## 実証試験要領の改訂点（案）

## 1. 実証試験要領の改訂方針（案）

## 2. 拡大WGにおける委員からのコメント等とその対応方針（案）

図1 システム全体の実証における測定箇所(直膨式の場合)

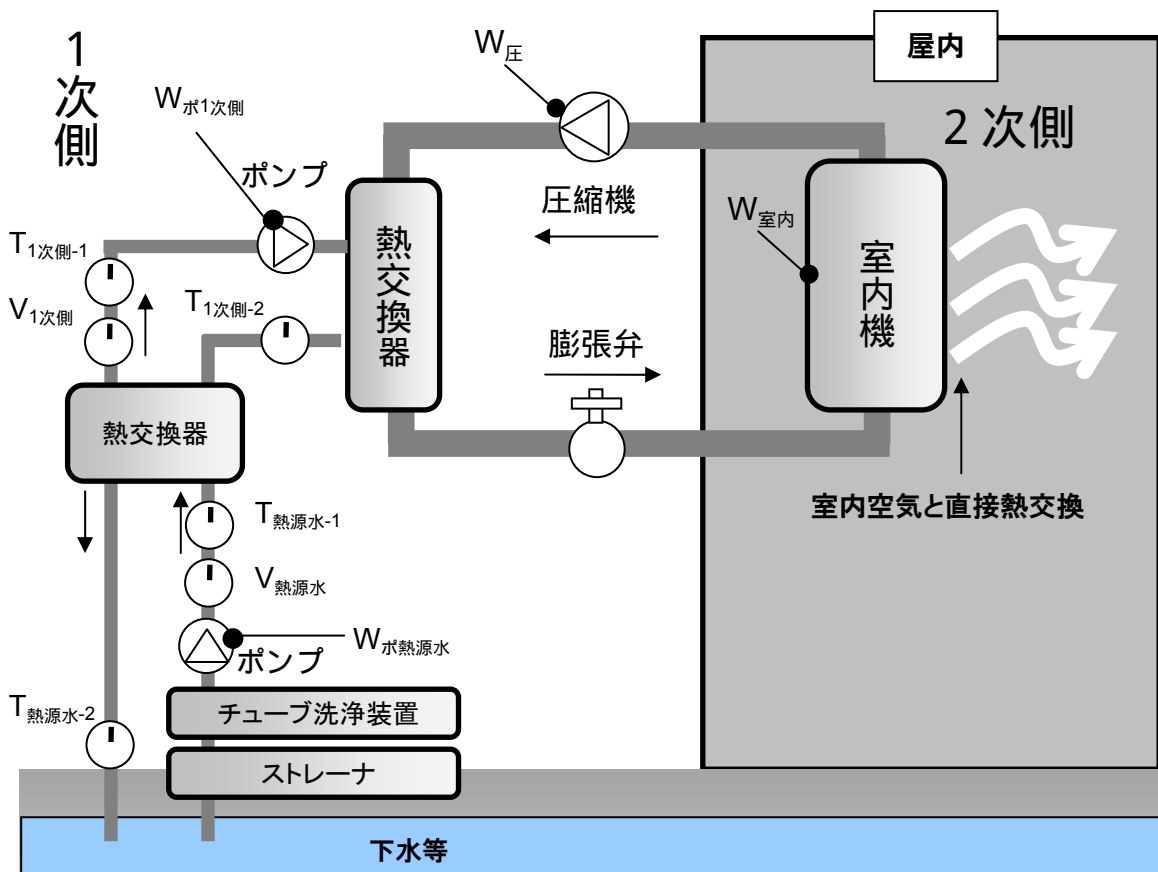
(6) 実証単位(A)：「下水等熱源×直膨式」の実証方法の追加

(改訂内容) ヒートポンプの生成熱量を 2 次側で測定することが困難となるため、「地中熱源×直膨式」の場合と同様に、1 次側の測定値から生成熱量を算出することとし、資料 3-2 p.26、「(2)地中熱源×直膨式の場合」に準拠した規定を追記

本システムの 2 次側は直膨式であり、ヒートポンプの生成熱量を 2 次側で測定することが困難であるため、「地中熱源×直膨式」の場合と同様に、1 次側での測定値から生成熱量を算出する。

- 直膨式における測定箇所を図1に示す。図中に示された各測定点の内容は、以下の通りである。

測定箇所

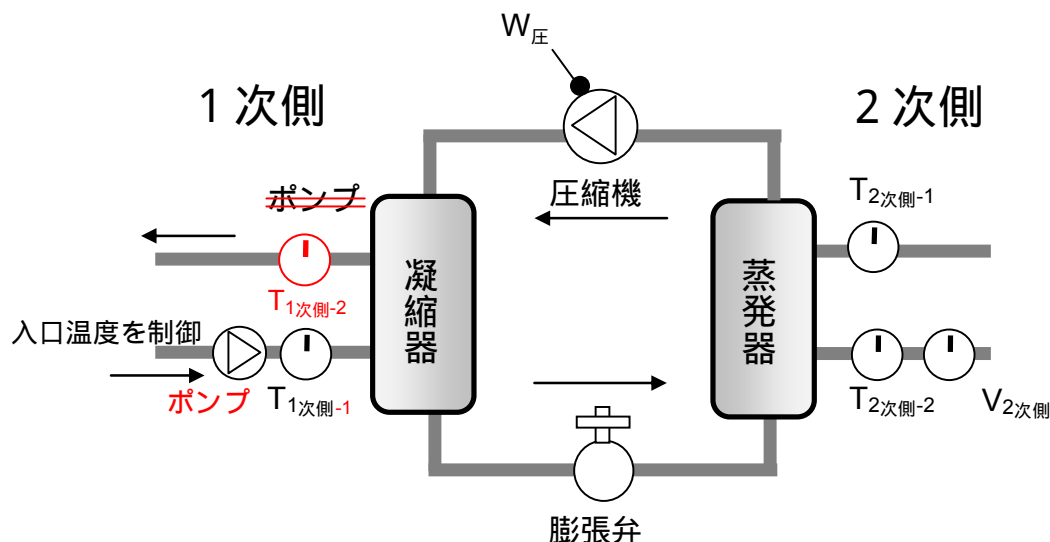
(8) 実証単位(B)：測定箇所の誤りの修正

(改訂内容) 以下の赤字部分を修正
